ข้อหารือเกี่ยวกับกฎหมายควบคุมอาคาร ปี ๒๕๕๐

สำนักควบคุมและตรวจสอบอาคาร
กรมโยธาธิการและผังเมือง
www.dpt.go.th

คำนำ

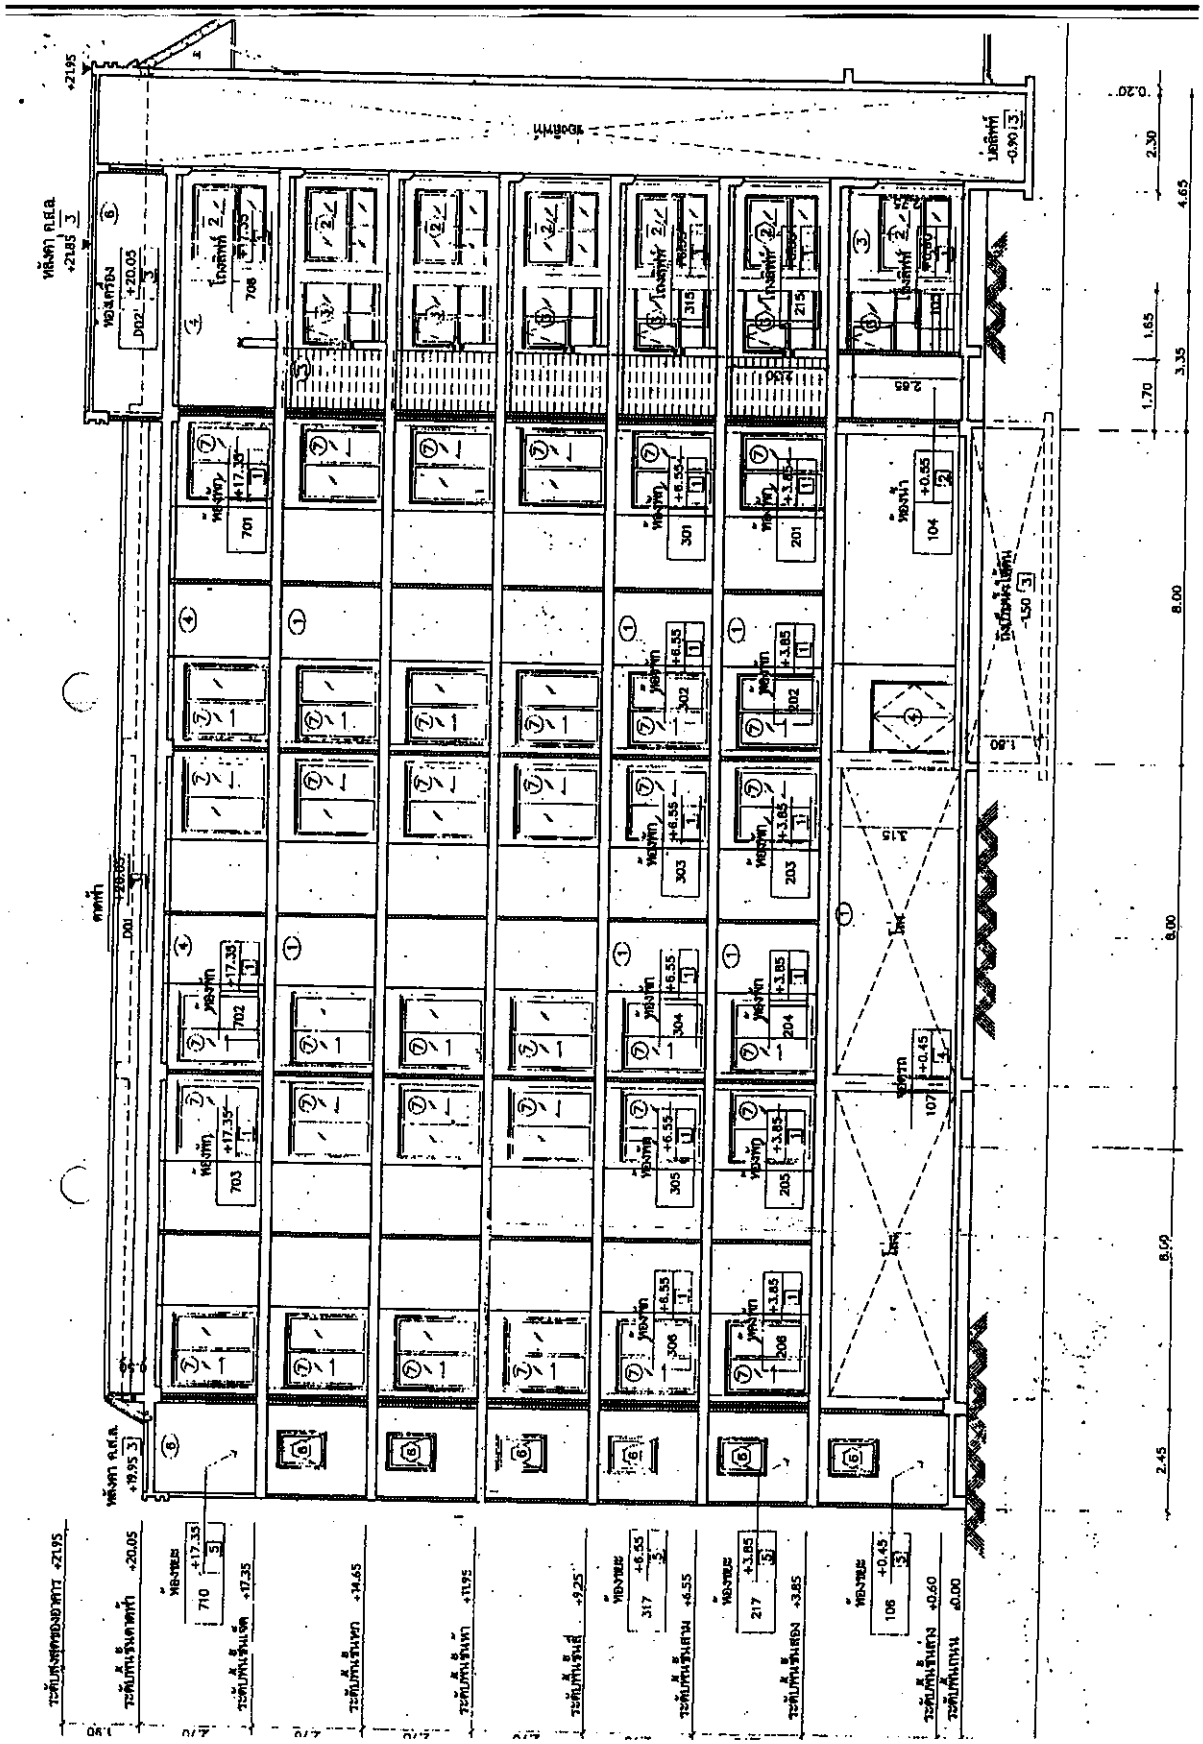
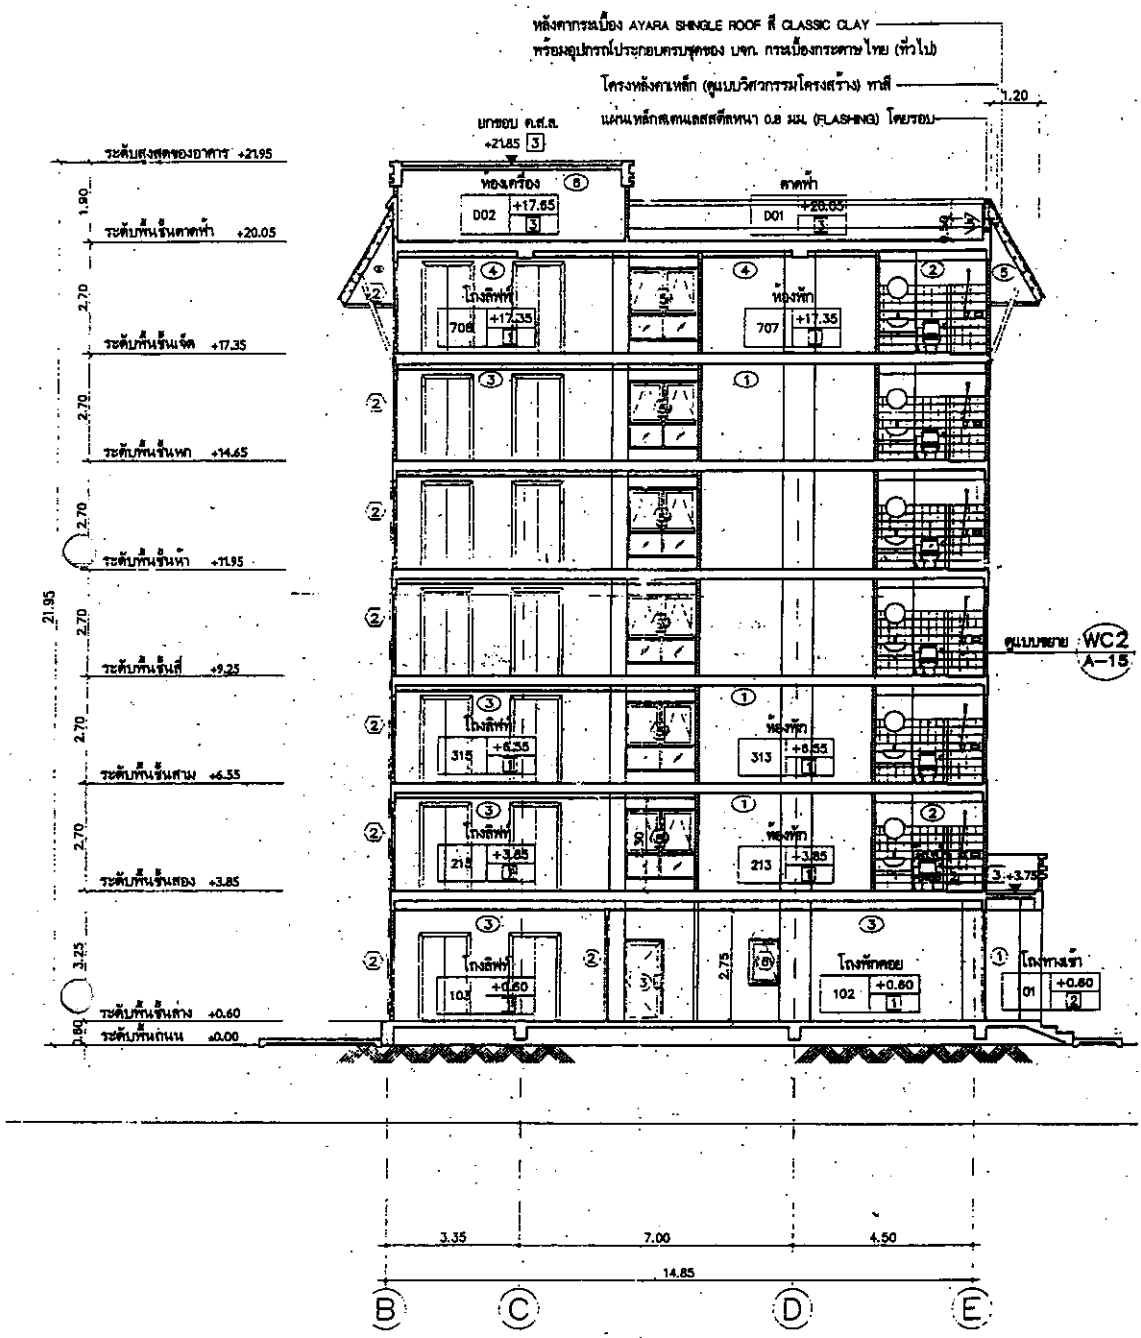
๑. ทางเท้าด้านหน้าของอาคารที่ได้ก่อสร้างไปแล้ว กว้าง ๒.๐๐ เมตร นั้น จะถือเป็นเขตถนนสาธารณะด้วยหรือไม่

๒. บริษัท มหพล อพาร์ทเมนต์ จำกัด ที่ยื่นขออนุญาตก่อสร้างฯตามแผนผังบริเวณได้ถอยร่นแนวอาคารเข้าไปจากหลักเขตที่ดินของตนเองเป็นระยะ ๒.๐๐ เมตรนั้น เป็นไปตามระยะถอยร่นแนวอาคารตามกฎกระทรวงฉบับที่ ๕๕ ข้อ ๔๑ (๒) หรือระยะถอยร่นแนวอาคารต้องห่างจากขอบทางเท้าด้านใน ตาม ๑ ไม่น้อยกว่า ๑ ใน ๑๐ ของความกว้างถนนสาธารณะเดิมรวมกับความกว้างของทางเท้าหรือไม่ อย่างไร
